## 改善箇所説明図

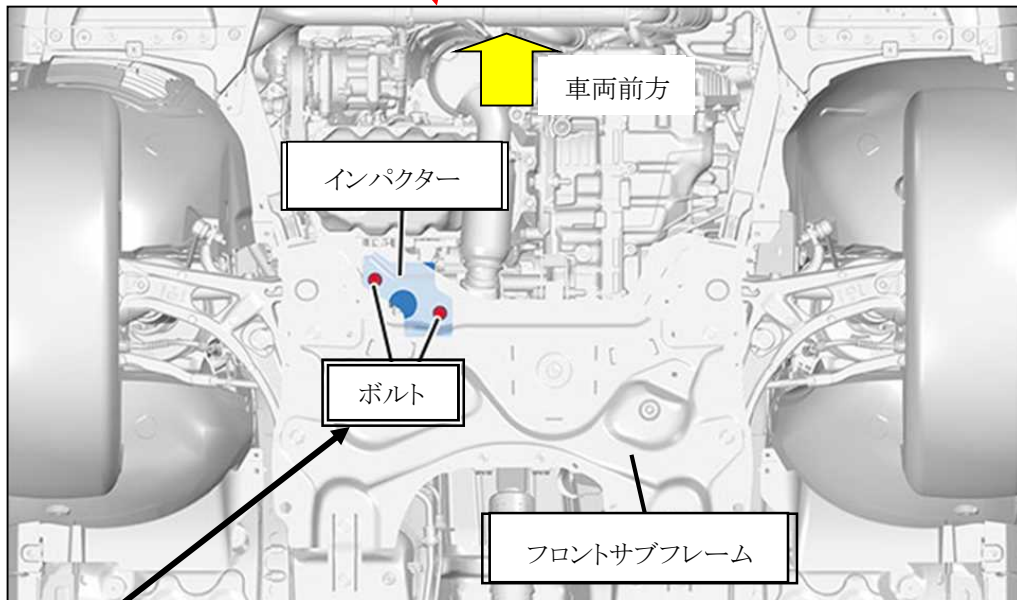
基準不適合部位

交換/対策部位

フロントサブフレームにおいて、インパクトターを取り付けているボルトの締め付けが不適切なため、使用過程でボルトが緩むおそれがある。このため、走行中に異音が発生し、最悪の場合、インパクトターが車両から脱落するおそれがある。

全車両、該当のボルトを規定トルクで締め付ける。

識別：車台番号打刻の上段右側に白色のペイントを塗る。
